PROTOKÓŁ NR GKG.4171.2373.2016 - odpis

Przedmiot uzgodnienia : **Sieć kanalizacji sanitarnej Ø200 i 11 przyłączy kanalizacji sanitarnej, sieć wodociągowa Ø125**

**obwód Drużyna, ul. Spokojna/Widokowa, dz. 7/58, 7/41, 2/9 -sieć,
przyłącza dz. 7/52, 7/53, 7/54, 7/55, 7/50, 7/56, 7/57, 7/49, 7/40, 7/39, 7/38, gmina Mosina
powiat poznański, woj. wielkopolskie**

Zespół ds. Koordynacji Sytuowania
Projektowanych Sieci Uzbrojenia Terenu
POWIATU POZNANSKIEGO
ZAŁĄCZNIK DO PROTOKOŁU

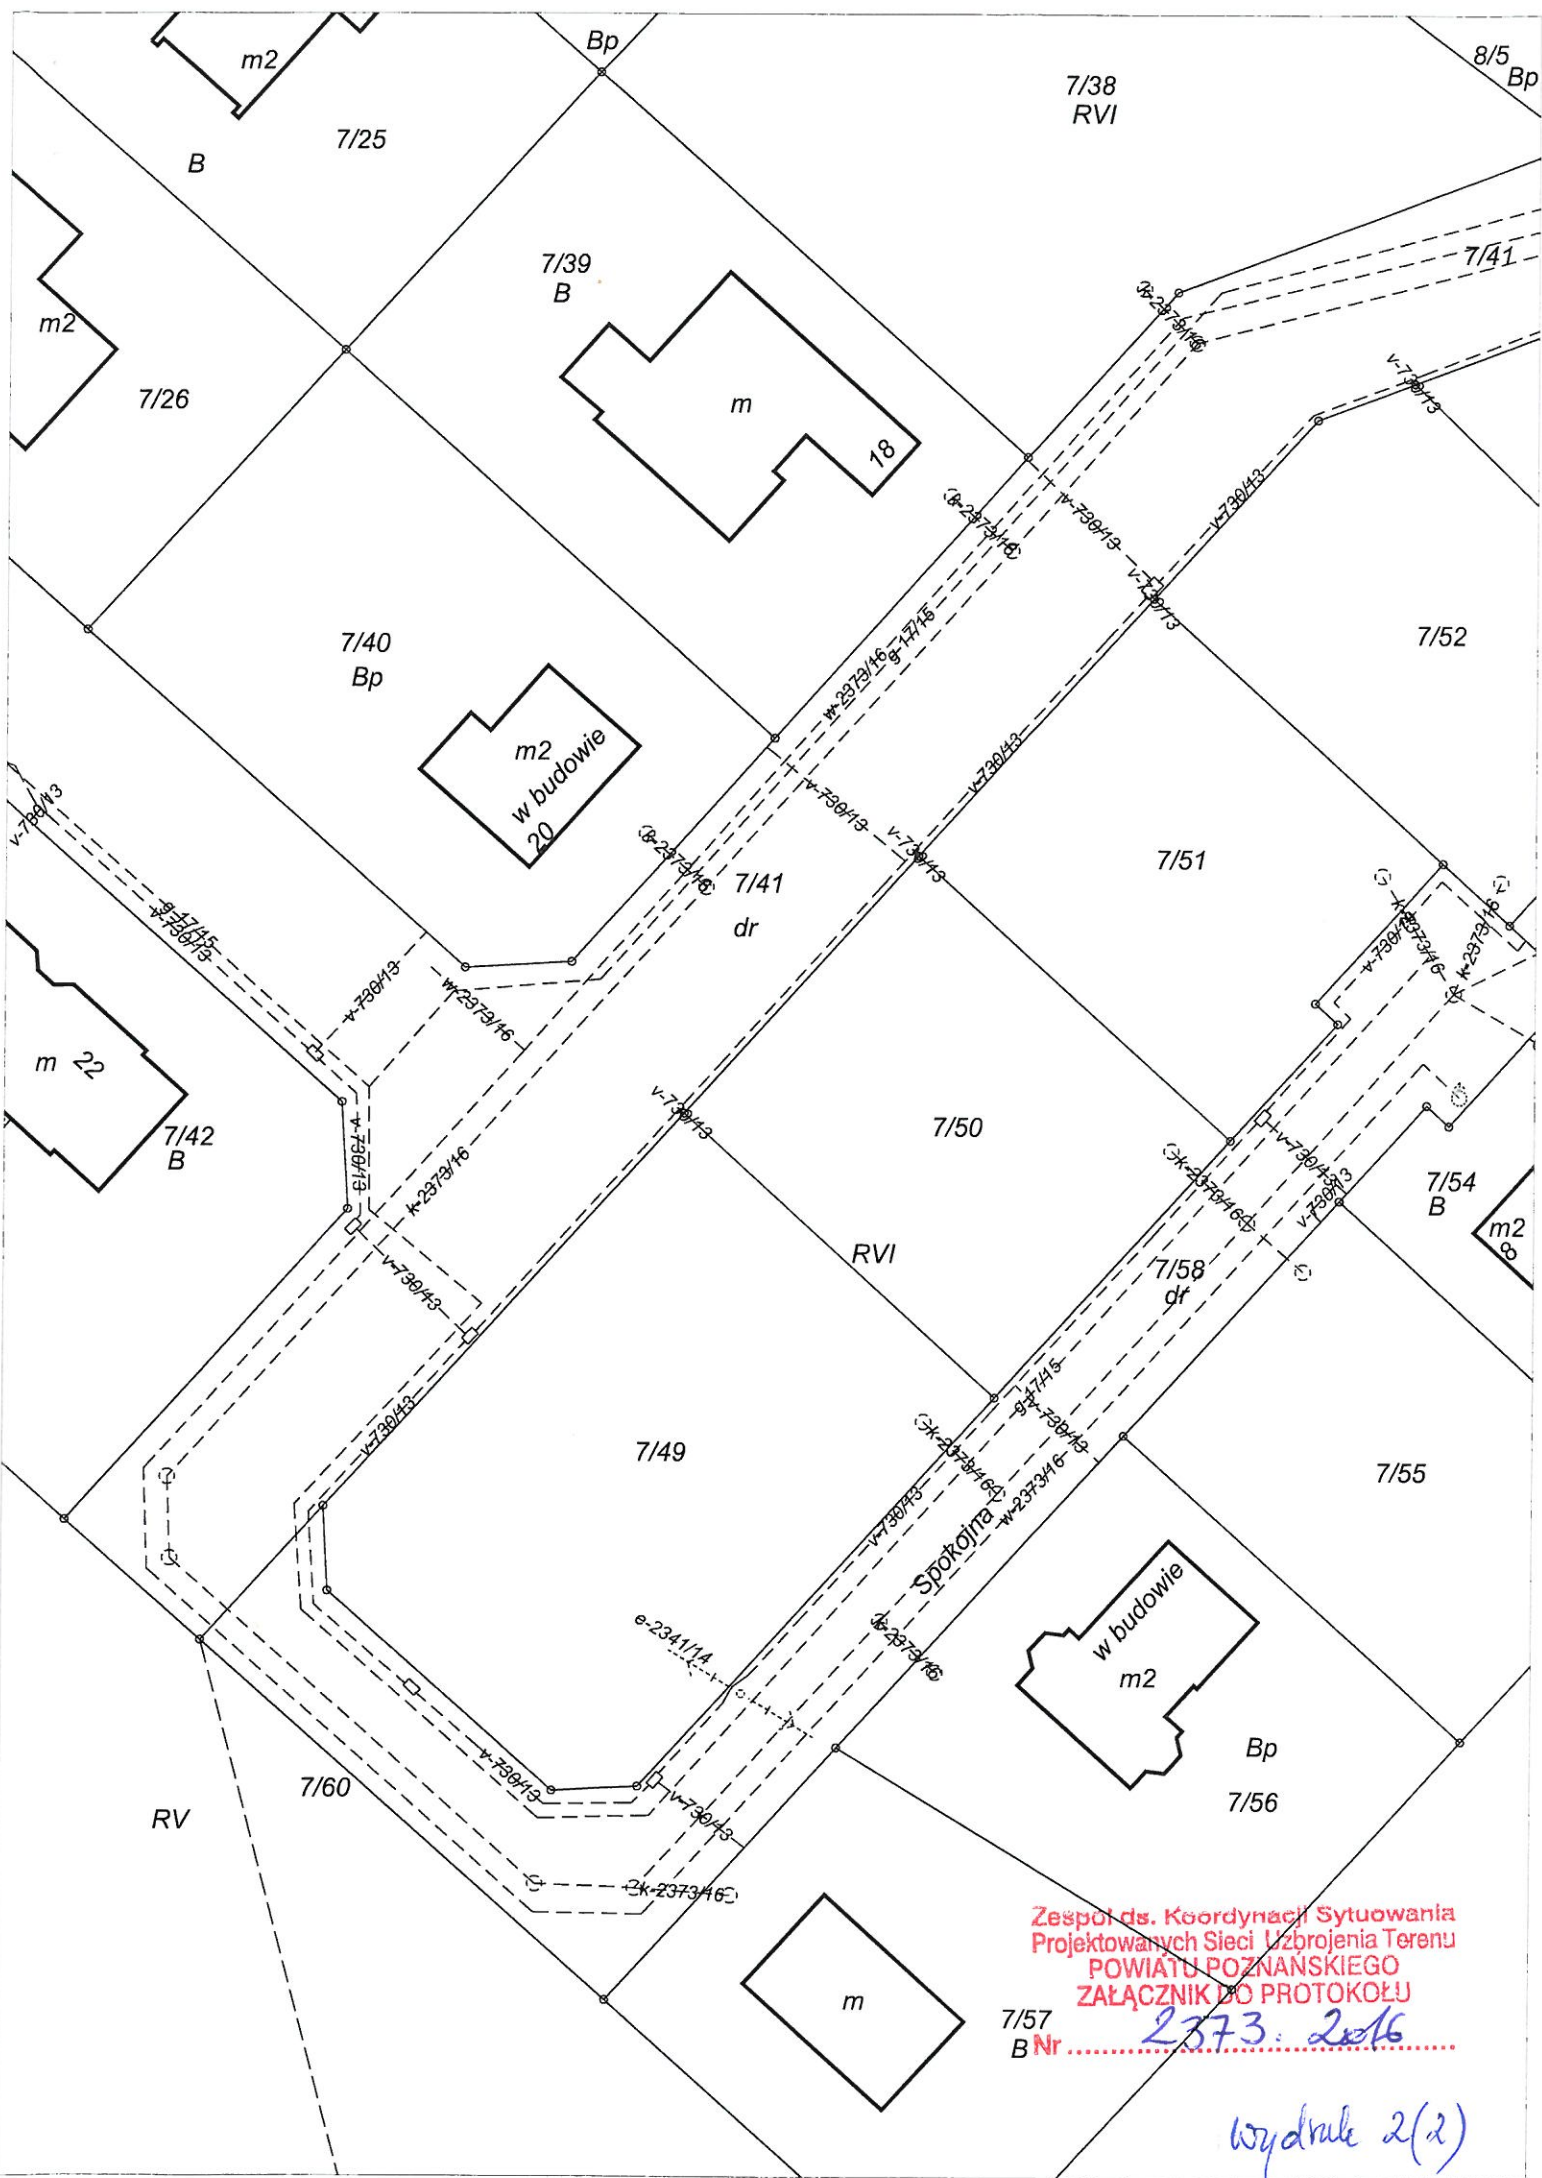
Szczegółowy przebieg sieci gazowej należy ustalić w terenie na podstawie próbnych przekopów. W pobliżu sieci gazowej wykopy wykonywać ręcznie. Na czas wykonywania robót (przy wykopach większych niż 0,6 m) sieć gazową zabezpieczyć przed obsunięciem. Zachować normatywne odległości od istniejącego gazociągu zgodnie (Dz. U. z dnia 4.06.2013 r. poz. 640). W terminie 7 dni przed rozpoczęciem robót wykonawca musi zgłosić się w PSG – RDG Poznań Południe – ul. Głogowska 429, tel. 61 8390611, fax 61 8390623.

Szczegółowy przebieg sieci telekomunikacyjnej należy ustalić na podstawie przekopów próbnych. Prace ziemne w miejscach skrzyżowań i zbliżeń z siecią INEA S.A. wykonywać ręcznie zgodnie z obowiązującymi przepisami, z należytą ostrożnością, zachowując normatywne odległości. Zabezpieczyć dwudzielnymi rurami grubościennymi na koszt Inwestora. Przed zasypaniem miejsca zabezpieczeń podlegają odbiorowi przez służby techniczne INEA S.A. Przy natrafieniu w trakcie prowadzenia robót ziemnych na urządzenia INEA S.A. nie naniesione na podkład mapowy, należy je zabezpieczyć i powiadomić INEA S.A. (tel. 61 222 11 00, fax 61 222 11 11) w celu ustalenia trybu dalszego postępowania. Zobowiązuje się Inwestora i Wykonawcę robót do prowadzenia prac w sposób wykluczający możliwość powstania awarii sieci lub urządzeń INEA S.A. W przypadku uszkodzenia w trakcie prowadzenia robót, infrastruktury INEA S.A. należy ją zabezpieczyć i bezwzględnie powiadomić INEA S.A. (tel. 61 222 11 00, fax 61 222 11 11). Inwestor ponosi odpowiedzialność materialną i karną wynikającą z Kodeksu Cywilnego za spowodowanie uszkodzeń infrastruktury INEA S.A. w czasie wykonywania robót oraz za szkody, które mogłyby powstać w przyszłości na skutek przeprowadzonych robót. Przed rozpoczęciem robót należy powiadomić pisemnie z 7 dniowym wyprzedzeniem INEA S.A. (adres: Wysogotowo, ul. Wierzbowa 84, 62-081 Przeźmierowo, tel. 61 222 11 00, fax 61 222 11 11).

W miejscu skrzyżowania i zbliżenia z kablem energetycznym wykopy należy prowadzić ręcznie. Kabel w wykopie zabezpieczyć zachować normatywne odległości. Przed przystąpieniem do prac należy zgłosić się w Pogotowiu Energetycznym w Mosinie. Szczegółowy przebieg linii kablowych należy ustalić na podstawie próbnych przekopów.

Projekt uzgodnić branżowo.

Uzgadnia się jako korektę trasy i aktualizację do opinii ZUDP 4464/2012. Dołączono wydruk nakładki GESUT z projektowanym gazociągami n.k. 17/2015.

6. Prace ziemne w miejscu zbliżeń i skrzyżowań z istniejącym uzbrojeniem bezwzględnie należy wykonywać ręcznie (bez użycia sprzętu mechanicznego). Odkryte przewody zabezpieczyć.

W rezultacie przeprowadzonej narady koordynacyjnej przedłożony projekt został uzgodniony z zachowaniem w/w uwag oraz zaleceń, a trasa została wprowadzona do bazy geodezyjnej ewidencji sieci uzbrojenia terenu -zgodnie z § 10 Rozporządzenia Ministra Administracji i Cyfryzacji z dnia 21 października 2015 roku „w sprawie powiatowej bazy GESUT i krajowej bazy GESUT” -poz. 1938.
